SERVICE INFO – INA 0033

Визуална и техническа промяна

на отклоняваща ролка 532 0410 20

Производители: Mercedes, Setra

Снимка 1: 532 0410 20 - стара конструкция

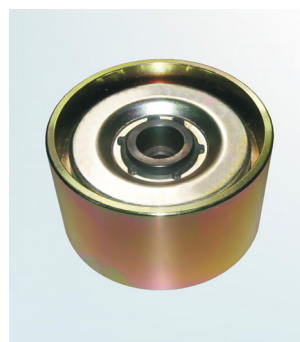
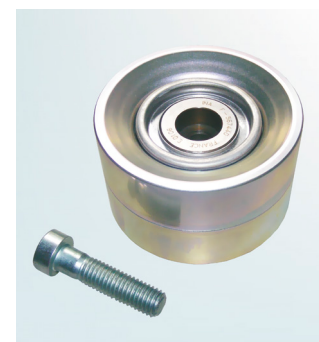
Като част от непрекъснатите ни усилия за подобряване на нашите продукти, на отклоняващата ролка са извършени някои промени, позиция #.532 0410 20. Тази Сервизна информационна листовка показва визуалните характеристики на по-ранната конструкция и новата конструкция.

Освен с приложени различен производствен метод и по-широката с 4 mm ролка, новата ролка е по-лека (тежи 657 грама в сравнение със старата ролка, която тежи 966 грама).

С новия вариант се доставя също и болт M10x40 (виж Снимка 2).

Този болт замества фиксиращия болт M10x35, с който се фиксираше по-ранната ролка (виж Снимка1).
